改善箇所説明図

かじ取りハンドル

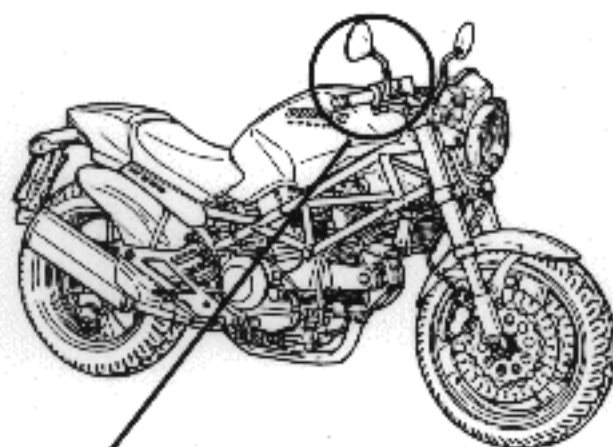
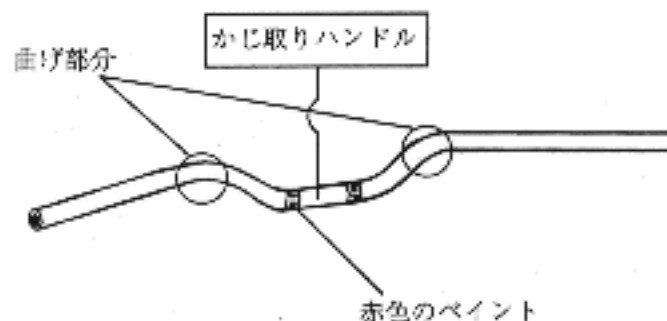
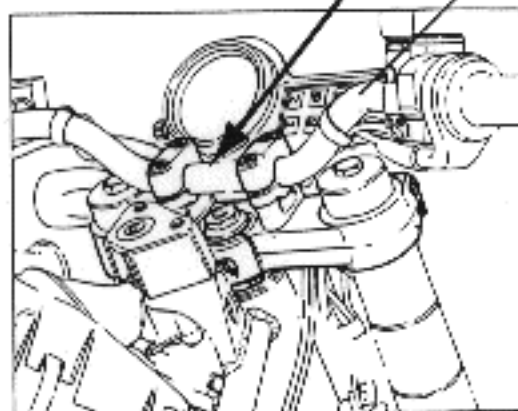
基準不適合箇所

かじ取りハンドルにおいて、製造時の曲げ工程に不適切なものがあり、そのままの状態で使用を続けると、最悪の場合、当該ハンドルの曲げ部分に微少なクラックが生じハンドルが曲がる又は、折損するおそれがある。

全対象車両、当該ハンドルを良品と交換する。

かじ取りハンドル取り付け部に赤色のペイントを塗布。
